Zarząd
Zieleni Miejskiej
w Krakowie

NP.26.2.3.23.BM

Dotyczy: postępowania nr NP.26.2.3.23.BM, którego przedmiotem jest wyłonienie Wykonawcy robót budowlanych w zakresie budowy drogi rowerowej na wałach przeciwpowodziowych rzeki Rudawy, w ramach realizacji zadania inwestycyjnego pn.: „Budowa ścieżki rowerowej wzdłuż rzeki Rudawy”, dla Zarządu Zieleni Miejskiej w Krakowie.

PYTANIA I ODPOWIEDZI, WYJAŚNIENIA DO TREŚCI SWZ

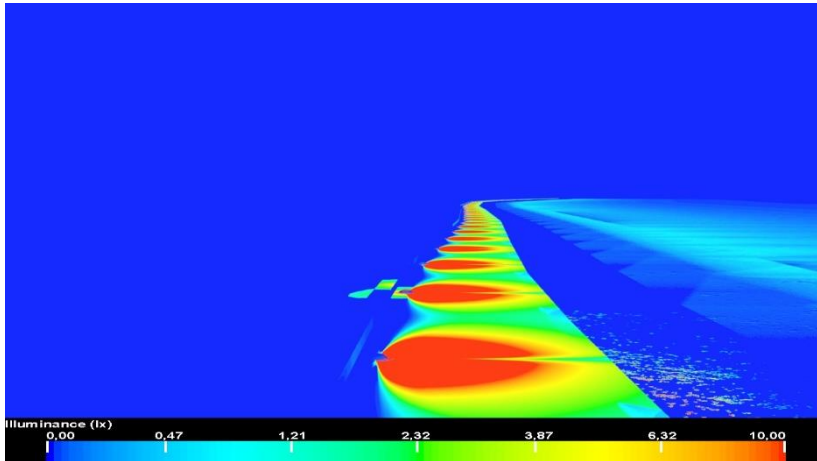
Prosimy o wskazanie poza wymienionymi w opisie przedmiotu zamówienia nazwami produktów, nazwy produktów innych producentów spełniające oczekiwania zamawiającego.

Chodzi tu o następujące produkty wskazane w dokumentacji:

1. Beton Jamisty wodoprzepuszczalny - Periva Path firmy Cemex
2. Oprawa oświetleniowa iluminacyjna doziemna (Oprawa akcentująca LED, z nakładką MOON) - LED 5136ASY/16L/500mA/NW/TILT/CL2 firmy Schreder

Wykonawca ma świadomość, iż zamawiający wskazał parametry/kryteria równoważności produktu, niemniej jednak wskazane kryteria do oceny równoważności nadal wskazują tylko na jednego producenta co jest niezgodne z prawem.

Zamawiający informuje, iż udzielił informacji w odpowiedzi na pytanie nr 50 zgodnie z pkt 5) Opis przedmiotu zamówienia ust 7. pkt. 7.19.

Ad. 1 Projekt zawiera parametry mieszanki betonowej potrzebnej do prawidłowej realizacji przedmiotu zamówienia. Zważyć należy, iż projekt nie wskazuje z nazwy danego producenta mieszanki betonowej, ani nie ogranicza pola producentów przez wskazanie konkretnych składników lub/i rozwiązań. Projekt dopuszcza wykonanie mieszanki betonowej, przez różnych producentów mieszanki betonowej spełniającej wymagania specyfikacji i projektu wykonawczego.

Ad. 2 Z uwagi na specyfikę terenu i szczególne warunki wodnoprawne ustalone z Wodami Polskimi na etapie procedowania uzgodnień, związane przede wszystkim z możliwością występowania zagrożenia powodziowego na terenie inwestycji, brak możliwości zastosowania słupów parkowych oraz ze względu na konieczność wytworzenia wyraźnego ciągu opraw akcentujących (o strumieniu świetlnym ze źródła światła pojedynczej oprawy akcentującej min. 1500lm), wzdłuż projektowanego utwardzenia terenu, należy zastosować takie rozwiązania, które w pierwszej kolejności spełnią wymóg szczelności oprawy i strumienia świetlnego, zgodnie z załączonym przykładowym widokiem natężenia oświetlenia.

Zamawiający nie wyklucza możliwości zastosowania opraw innych producentów o równoważnych parametrach lub wykonanie opraw we własnym zakresie, które będą spełniały warunki postępowania przetargowego.

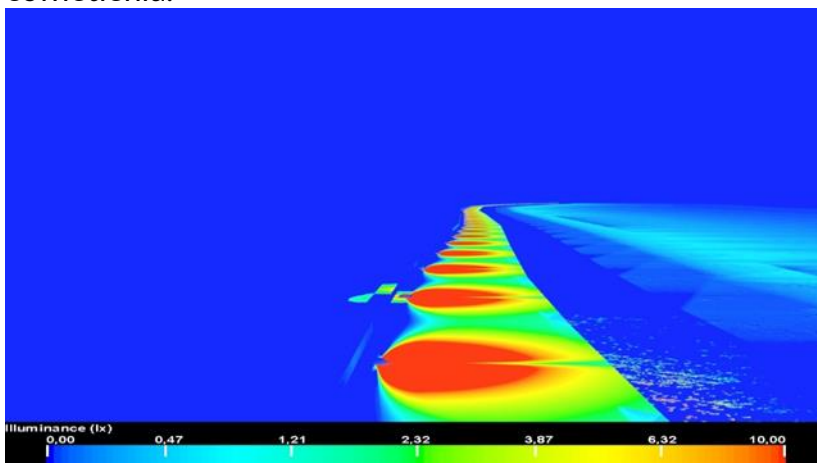
Prosimy o uzupełnienie dokumentacji projektowej o następujące elementy:

- Dokumentację geotechniczną.
- Obliczenia oświetlenia drogi dla rowerów, na podstawie których przyjęto parametry opraw akcentujących nawierzchnię ścieżki.

Zamawiający informuje, iż zamieszcza na stronie plik w formacie 7-Zip o nazwie: «ZALACZNIKI_2», w którym załączony jest plik PDF o nazwie «Rudawa - geologia». Zastosowane oprawy mają charakter akcentujący i nie są oprawami użytkowymi dla ciągu utwardzonego. Poniżej zamieszczono przykładowy rozsył natężenia oświetlenia.
